Beteiligung der Öffentlichkeit an der Bauleitplanung

Anregungen zu : Fauststr. 90

Planungsgebiet: **Fauststr. 90, Beb-Plan 2119, Waldtrudering**

Titel: Änderung des Flächennutzungsplans mit integrierter Landschaftsplanung für den **Bereich VI/31** und Bebauungsplan mit Grünordnung **Nr. 2119** Fauststraße (südlich), östlich des Schanderlweges (Änderung des Bebauungsplanes **Nr. 1209**, Teiländerung des **Bebauungsplanes Nr. 600**)

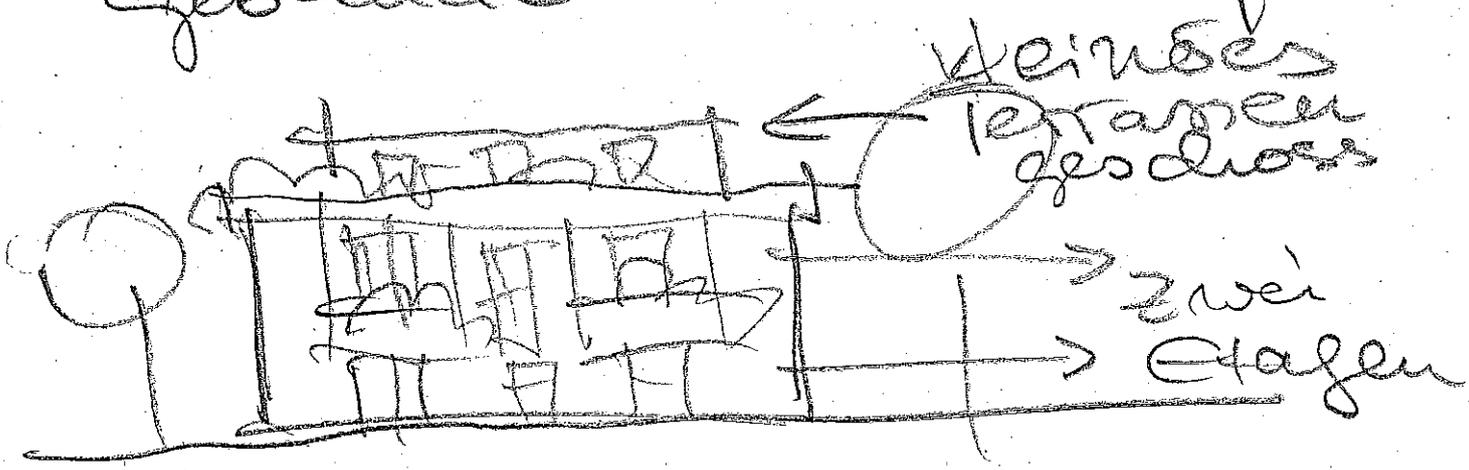
Die im Bebauungsplan vorgeschlagenen Gebäude sind zu viele, zu hoch und zu nah an den Bannwald reichend. Es erscheinen 3 kleine Gebäude bereits mehr als genug, wobei diese weiter weg von der Fauststr. liegen sollten wegen der Waldtrasse („Grünkorridor“). Die Waldtrasse von Spielplätze frei halten..

Maximal die rückwärtige Linie der vorhandenen Gebäude zum Bannwald hin einhalten und nicht überschreiten.

Keine versteckte Versiegelung durch umfangreiche Tiefgaragen vorsehen.

↓ ~~vorlesen~~
das gezeichnete Bild aus der

nächsten Umgebung ist
laut L3K kein 3 geschosiges
Gebäude
